Váš dopis zn.: elektronické podání
Ze dne: 19.07.2022
Naše značka: RSMSV/20220719-003/ES

**Vyjádření k existenci sítí
provozovaných společností
Veolia Energie ČR, a.s.**

Název akce:	Oprava chodníku za výměníkem ul. Na Kopci čp. 2429 v Karviné-Mizerově	
Lokalizační údaje:	Okres:	Karviná
	Obec:	Karviná
	Název k.ú.:	Karviná-město
Zájmové území:	Vymezeno v situaci uvedené v příloze	
Kontaktní osoba:	Pavel Lyčka	
Kontaktní údaje: tel., e-mail	602177748, pavel.lycka@karvina.cz	
Platnost vyjádření:	1 rok ode dne vyhotovení 26.07.2022

Příloha č.1

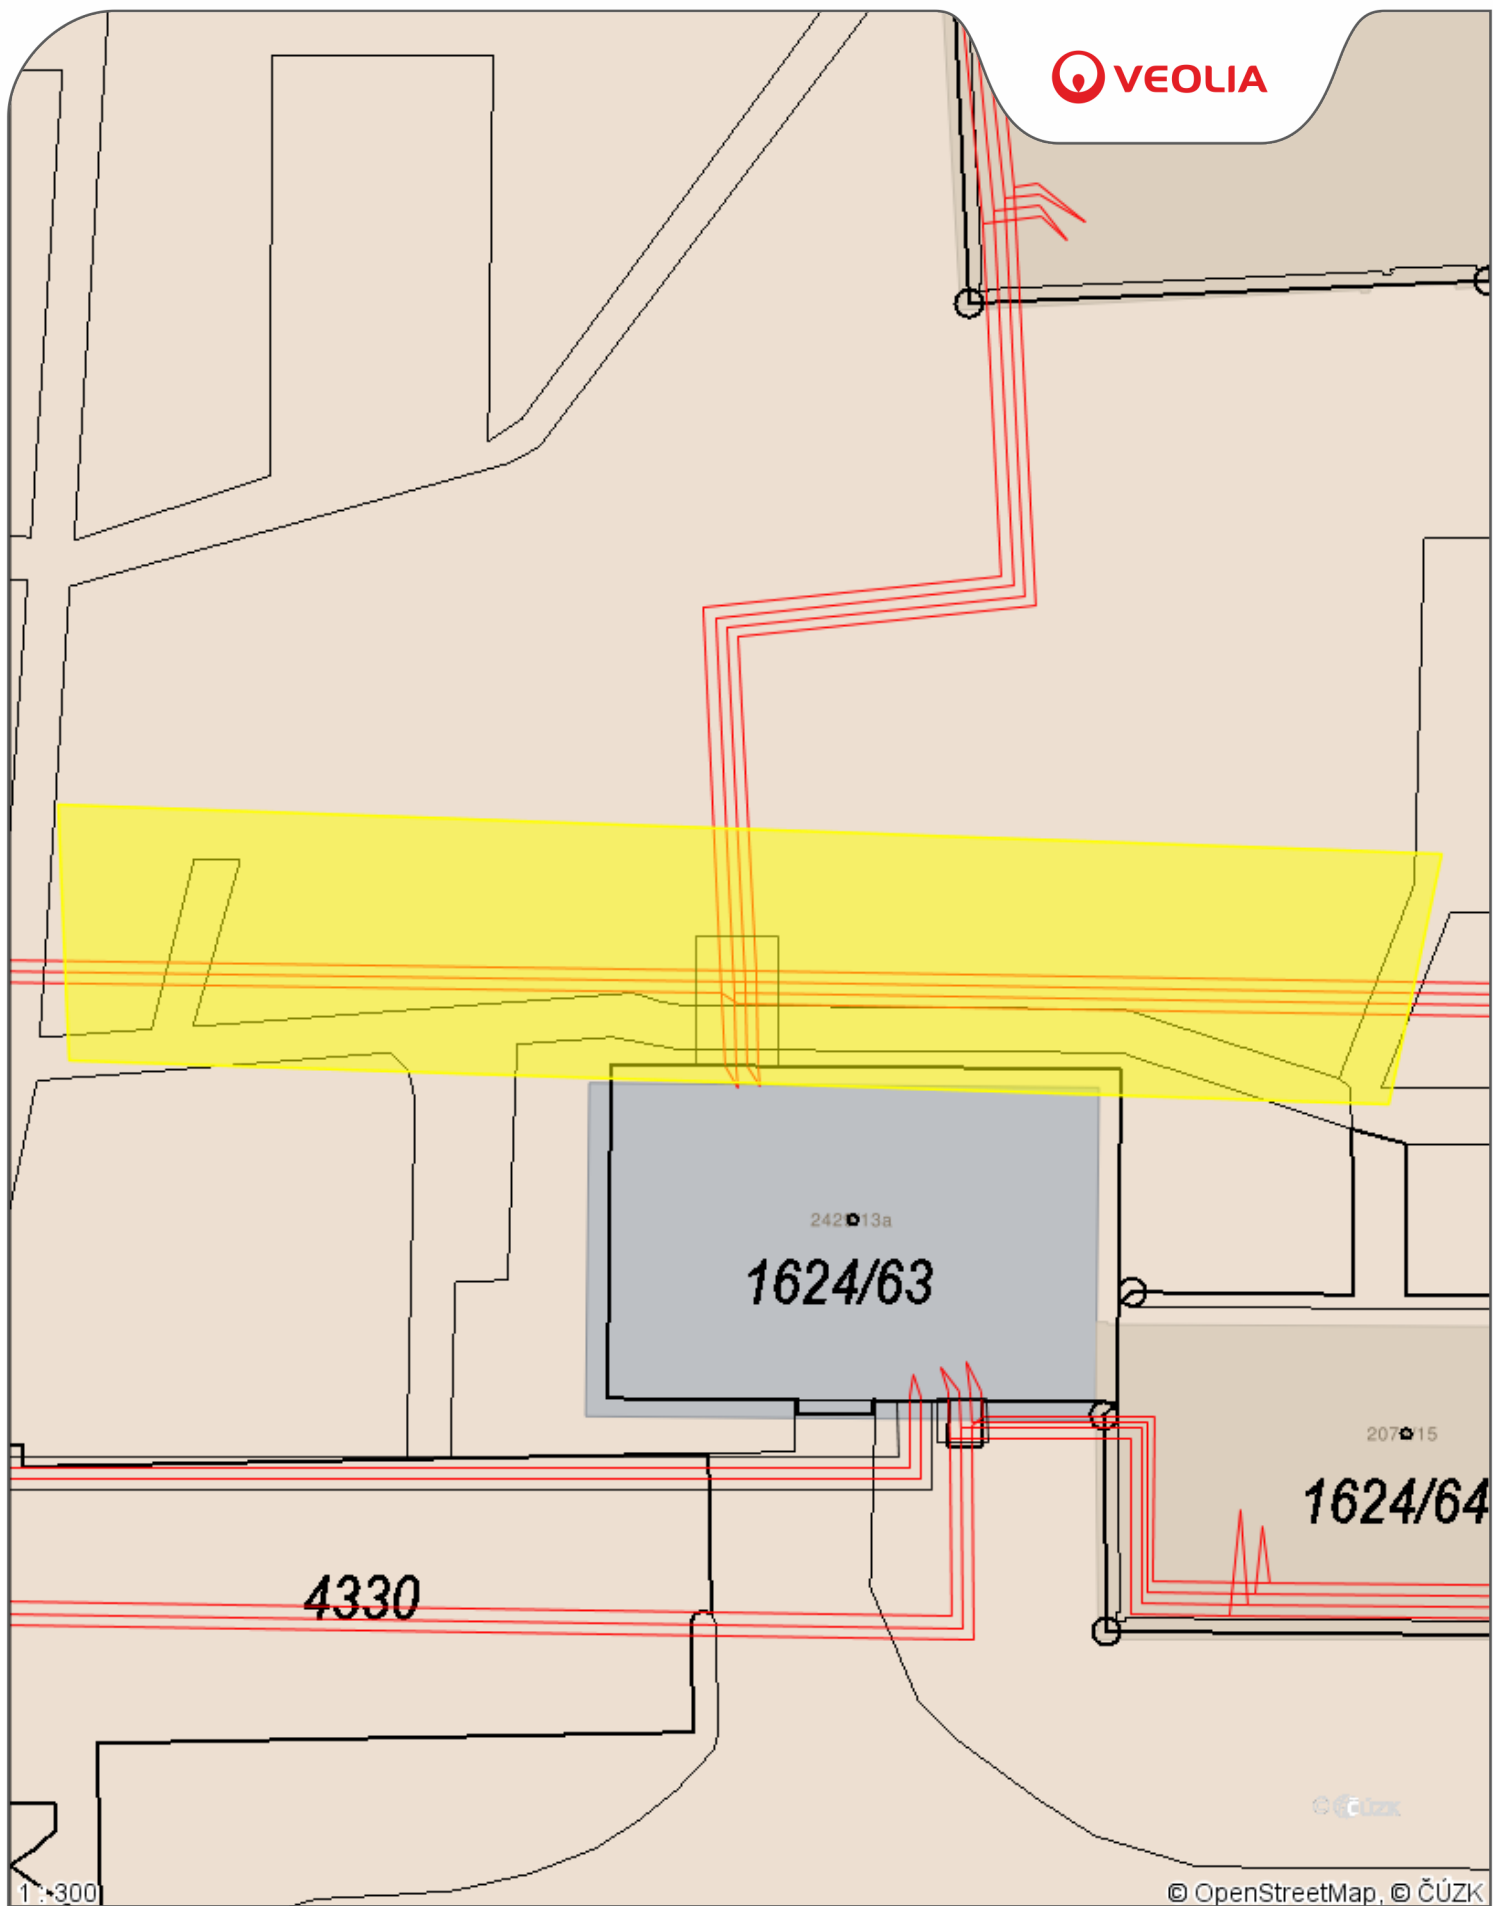
U podmínky dodržení ČSN 736005 upozorňujeme na skutečnost, že tepelné vedení v podkladech Veolie není zaměřeno, ale pouze zakresleno. Přesnou polohu lze určit pouze sondážními výkopy s jejich následným zaměřením.
